## DODATEČNÉ INFORMACE K ZADÁVACÍM PODMÍNKÁM

### DODATEČNÉ INFORMACE K ZADÁVACÍM PODMÍNKÁM XIII.

Výše uvedený zadavatel Vám v souladu s ustanovením § 49 zákona č. 137/2006 Sb., o veřejných zakázkách, ve znění pozdějších předpisů (dále jen „zákon“) sděluje následující dodatečné informace k zadávacím podmínkám vztahující se k veřejné zakázce „**ČZU – Centrum ekonomicko – manažerských studií – 2. část**“

5	R15 11-11	Pažení stěn výkopu záporové s kotvením nebo vzepřením zřízení, přepažování, odstranění, v. 4,5m	m2	94,40
---	-----------	---	----	-------

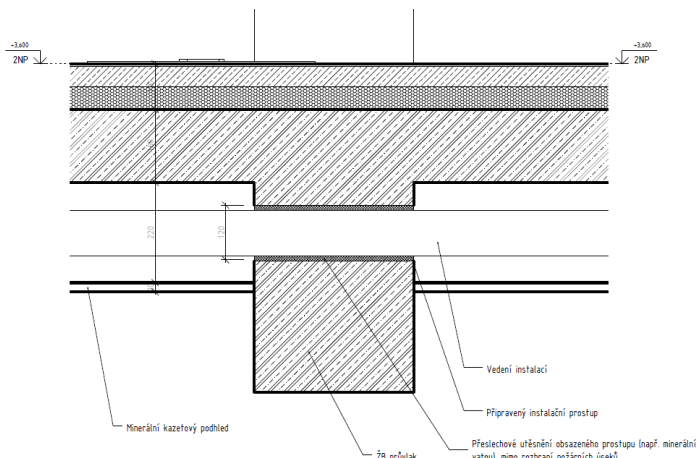
Žádáme zadavatele v souvislosti s touto požadovanou částí předmětu díla o projektový návrh konstrukčního principu řešení zajištění pažící konstrukce, a o přesnou specifikaci typu konstrukce, jakým způsobem a zda bude kotvena, vzepřena, rozepřena a žádáme zadavatele o doplnění příslušných položek do výkazu výměr, pro vyloučení neporovnatelnosti cenových nabídek uchazečů ve výběrovém řízení, vzniklých oceňováním rozdílných technických principů řešení v položce č. 5, listu ARS zadávacího výkazu výměr, v souboru „CEMS\_II-VV\_revize20151008\_-2013.xlsx“.

K zapažení podél stávajícího objektu je možné použít záporové pažení do podloží vetknuté. Požadavky splňují zápory HEB360 délky 9 m po 1,6 - 1,7 m, dřevěné pažiny s vyrovnávací vrstvou torkretu.
